## Rapport de contrôle d'installations électriques à basse et à très basse tension

RÉF. 06/2024/71167/01:1

Chemin de la Bourlotte 12 - 1325 TYPE DE CONTRÔLE Visite de contrôle vente ancienne installation (8.4.2.)

## CONCLUSION: NON CONFORME

Croquis de position élémentaire et descriptif sommaire des tableaux

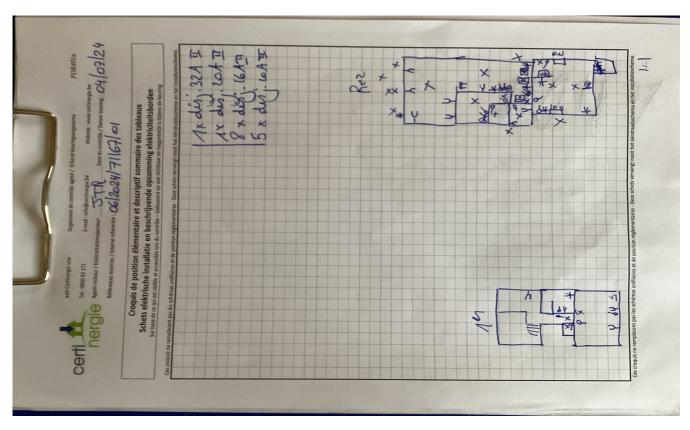
sur base de ce qui est visible et accessible lors du contrôle Note : ces croquis ne remplacent pas les schémas unifilaires et de position réglementaires
